**О взаимозаменяемости блоков АК
приемопередатчиков высокочастотных защит ЛЭП
модификаций
ПВЗ-90М и ПВЗ-90М1(Д)**

Сост.: Соколов А. В.
Тел.: (4812)429584
e-mail: csrzalab@smolen.ru

Сигналы на разъемах блоков АК приемопередатчиков ПВЗ-90М и ПВЗ-90М1

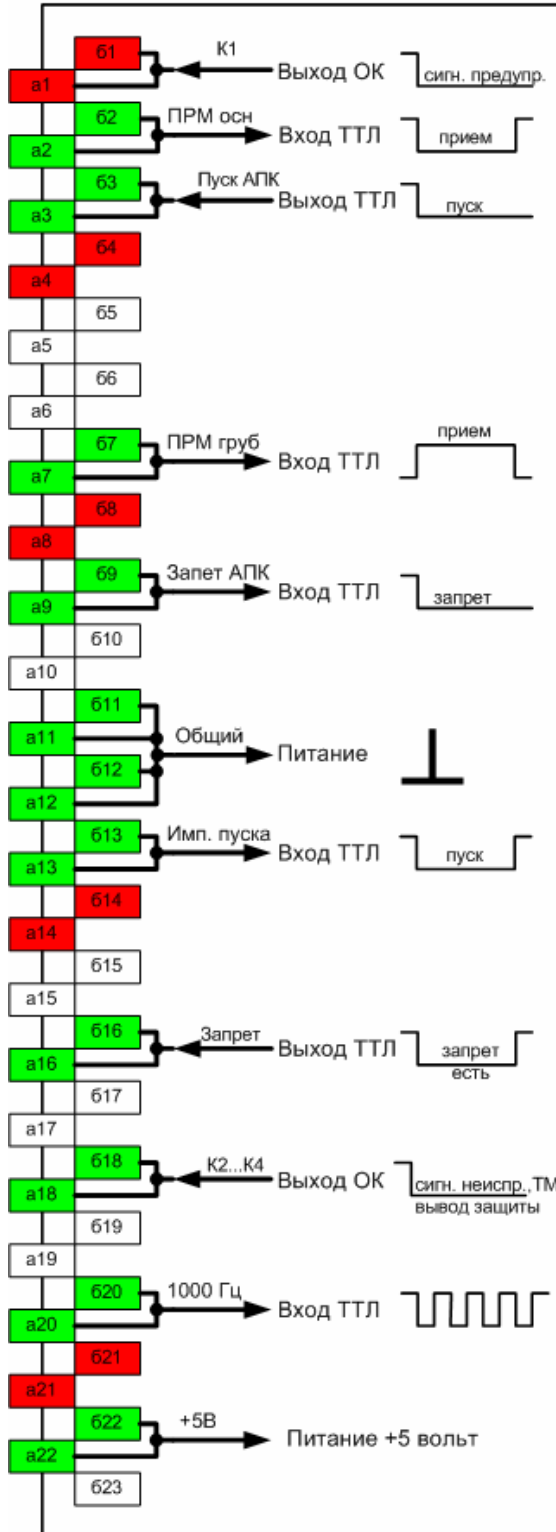
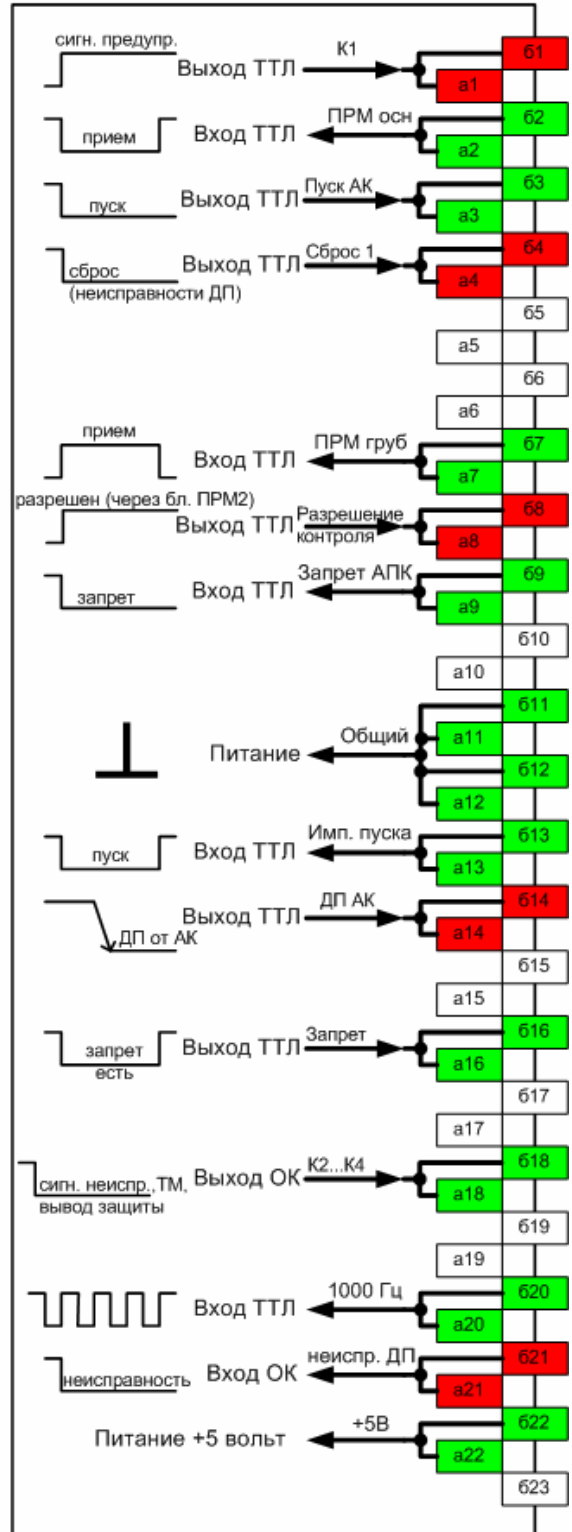
Контакт (в ПВЗ-90М – в ПВЗ-90М1 (Д))	Модификация приемопередатчика		Комментарии и примечания
	ПВЗ-90М	ПВЗ-90М1	
Возможность или необходимость адаптации (доработки)			
A1,Б1 (K1 – K1)	В связи с прекращением выпуска модификации возможность применения блока АК в ПВЗ-90М1 (Д) не рассматривалась	Необходима адаптация. Доработку можно выполнить без существенных материальных и трудовых затрат.	1. «Активным» сигналом АК ПВЗ-90М1 на включение предуп. сигнализации является высокий уровень ТТЛ (до+5В), управляющий оптроном УК (Устройства Коммутирующего) – выходного устройства внешних цепей сигнализации. 2. Во многих экземплярах ПВЗ-90М роль УК выполняет БР (Блок Реле) - реле требует более мощного управляющего сигнала с низким «активным» уровнем ⇒ адаптация может быть осуществлена путем включения в схему АК ПВЗ-90М1 дополнительного транзисторного каскада по схеме ОЭ, работающего в ключевом режиме. 3. Для ПВЗ-90М с блоком УК дополнительного транзисторного каскада не требуется. Выходной активный уровень нового блока АК при необходимости можно сменить на противоположный исключением из схемы инвертора DD22.4

A4,Б4 (нет – СБРОС 1)		Необходимость в адаптации отсутствует.	В АК ПВЗ-90М1Д этот выходной сигнал служит для сброса индикации неисправности блока ДП. В связи с отсутствием такого блока в ПВЗ-90М, последний в таком сигнале не нуждается. Недействующие (свободные) контакты А4,Б4 блока АК ПВЗ-90М позволяют замену старого блока новым.
A8,Б8 (нет – РАЗРЕШЕНИЕ КОНТРОЛЯ)		Необходимость в адаптации отсутствует.	В АК ПВЗ-90М1 этот выходной сигнал служит для разрешения прохождения сигнала основного приемника в блок АК (с целью повышения помехоустойчивости системы автоматического контроля канала). В ПВЗ-90М аналогичная цепь отсутствует. Недействующие (свободные) контакты А8,Б8 блока АК ПВЗ-90М позволяют замену старого блока новым.
A14,Б14 (нет – ДП АК)		Необходимость в адаптации отсутствует.	В АК ПВЗ-90М1Д этот выходной сигнал служит для передачи блоку ДП команды на проведение очередного цикла автоматического контроля дистанционного пуска. В ПВЗ-90М аналогичная цепь отсутствует (т.к. отсутствует система дистанционного пуска). Недействующие (свободные) контакты А14,Б14 блока АК ПВЗ-90М позволяют замену старого блока новым.

A21,Б21 (нет – НЕИСПР.ДП)		Необходимость адаптации отсутствует. Для повышения помехоустойчивости рекомендуется разомкнуть перемычки 11-12-13.	В АК ПВЗ-90М1Д этот входной сигнал служит для вывода индикации неисправности от блока ДП на общее табло НЕИСПРАВНОСТЬ или на предупредительную сигнализацию. В ПВЗ-90М аналогичная цепь отсутствует (т.к. отсутствует система дистанционного пуска). Недействующие (свободные) контакты А21,Б21 разъема АК ПВЗ-90М позволяют замену старого блока новым. В новом блоке для повышения помехоустойчивости рекомендуется разомкнуть перемычки 11-12-13.

Рисунок 1. Доработка АК ПВЗ-90М1 для его использования в приёмопередатчике ПВЗ-90М с БР – фрагмент принципиальной электрической схемы блока (изменения выделены).

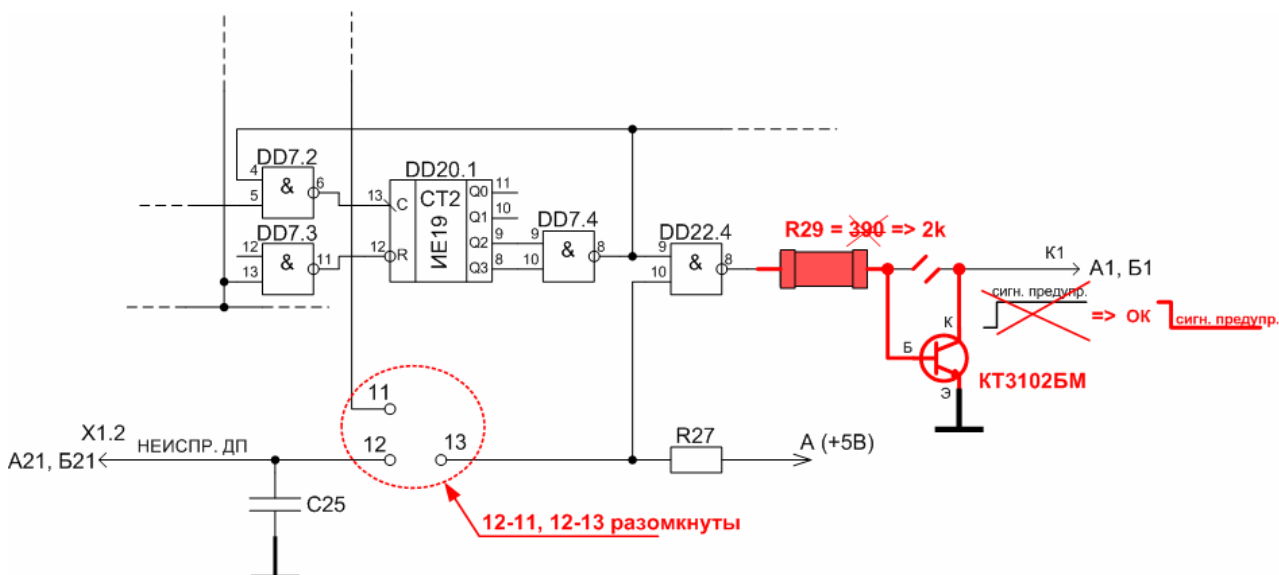
- 1) Перед установкой блока АК от ПВЗ-90М1 в приёмопередатчик ПВЗ-90М, где для организации внешних цепей сигнализации, ТМ, вывода защиты применяется блок реле (БР) необходимо, как минимум, выполнить специальную доработку цепи К1 путем установки дополнительного транзисторного каскада и, соответственно, замены резистора R29 на 2ком (Рисунок 1). Несоблюдение данной рекомендации может повлечь за собой выход из строя микросхемы DD22 блока.
